INFORME N° 555-2022/MINEM-DGAAM-DEAM-DGAM

Asunto : Informe final del Informe de Identificación de Sitios Contaminados de la Unidad Minera "Tacaza", presentado por la empresa Consorcio de Ingenieros Ejecutores Mineros S.A.

Ilustración 3. Modelo Conceptual Preliminar a detalle (EO 7 + Focos fuera del Predio)

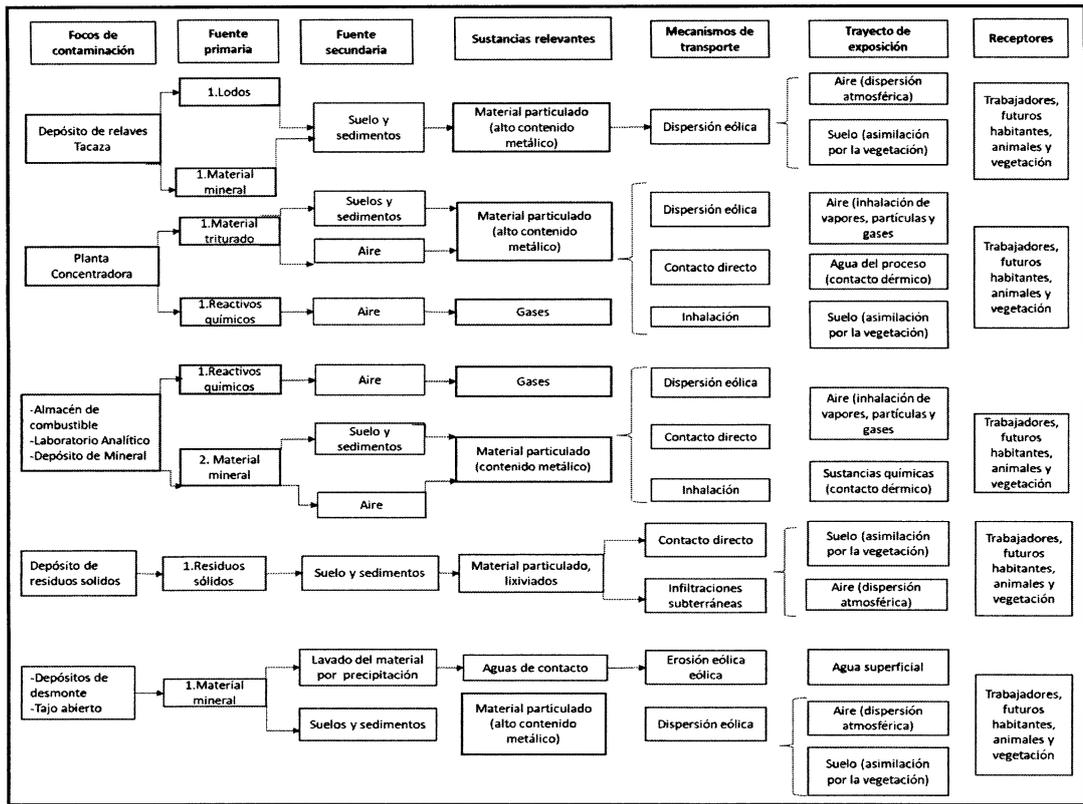
Observación N° 6.- En el ítem 5.4 Modelo Conceptual Preliminar, el titular minero presenta la tabla V-2, donde hace referencia al depósito de relaves Inmaculada, sin embargo, en el gráfico V-04, se hace referencia al Depósito de relaves Tacaza. Al respecto, el titular minero deberá aclarar y/o corregir.

Respuesta. - El titular minero señaló que fue un error tipográfico, y aclaró que el componente es denominado como Depósito de Relaves Tacaza.
